**Всемирный форум для согласования
правил в области транспортных средств**

Рабочая группа по пассивной безопасности

Правила № 16 (ремни безопасности)**Предложение по поправкам серии 07
к Правилам № 16 (ремни безопасности)****Представлено экспертом от Австралии***

Образец А
(см. пункт 5.2.4 настоящих Правил)

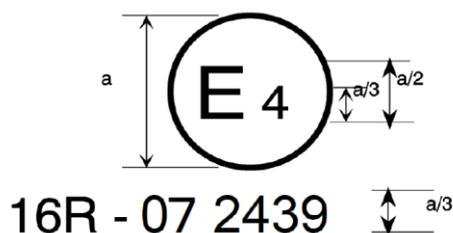
Приложение 2 изменить следующим образом:

Приведенный выше знак официального утверждения, проставленный на транспортном средстве, указывает, что данный тип транспортного средства официально утвержден на основании Правил № 16 в Нидерландах (E 4) в отношении ремней безопасности. Номер официального утверждения означает, что официальное утверждение было предоставлено в соответствии с требованиями Правил № 16 с поправками серии 07.
